SERVICE INFO – FAG 0040

Τροποποιημένη ροδέλα ώθησης πλήμνης τροχών για άξονες BPW

Εικόνα 2: Πλήμνη τροχού με τροποποιημένη ροδέλα ώθησης και παξιμάδι, με φαρδύ πίσω μέρος

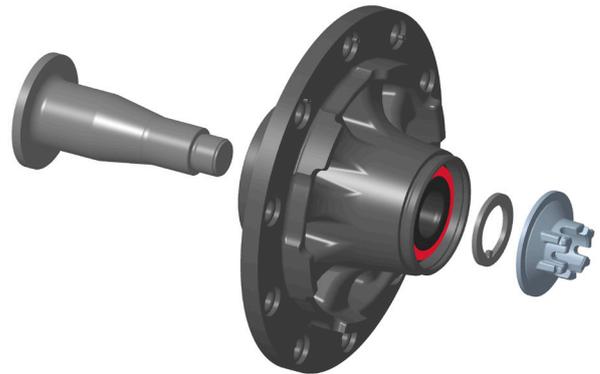
Όταν εγκαθιστάτε τα προαναφερθέντα άκρα τροχών χρησιμοποιώντας το FAG SmartSet, πρέπει να αφαιρεθεί η προ εγκατεστημένη ροδέλα ώθησης! Η ροδέλα ώθησης που περιλαμβάνεται στο σύνολο της πλήμνης τροχού, πρέπει να τοποθετηθεί αντ' αυτής (Εικόνα 2).

Δεδομένου ότι το ρουλεμάν έχει μη τυποποιημένο σχεδιασμό, η αρχική ροδέλα ώθησης δεν είναι αρκετά παχιά για να δημιουργήσει την απαιτούμενη απόσταση μεταξύ του πίσω μέρους του παξιμαδιού του άξονα και του ρουλεμάν τροχού. Κατά τη λειτουργία, αυτό προκαλούσε ζημιά στη τσιμούχα και στο ρουλεμάν του τροχού, με αποτέλεσμα να φθαρεί πρόωρα. Η ροδέλα ώθησης που παρέχεται, είναι πιο παχιά, εξασφαλίζοντας ότι υπάρχει επαρκής απόσταση μεταξύ των εξαρτημάτων.

Εικόνα 1: Παξιμάδι άξονα με στενό (αριστερό) και φαρδύ (δεξιό) πίσω μέρος

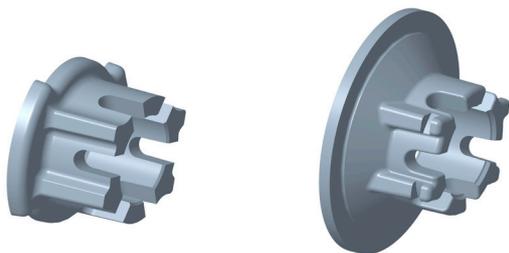
Τα παξιμάδια του άξονα με στενό ή φαρδύ πίσω μέρος (εικόνα 1) μπορούν να εγκατασταθούν σε πλήμνες τροχών των αξόνων BPW. Τα παξιμάδια άξονα με φαρδύ πίσω μέρος, είναι πάντα εξοπλισμένα με ροδέλα ώθησης.
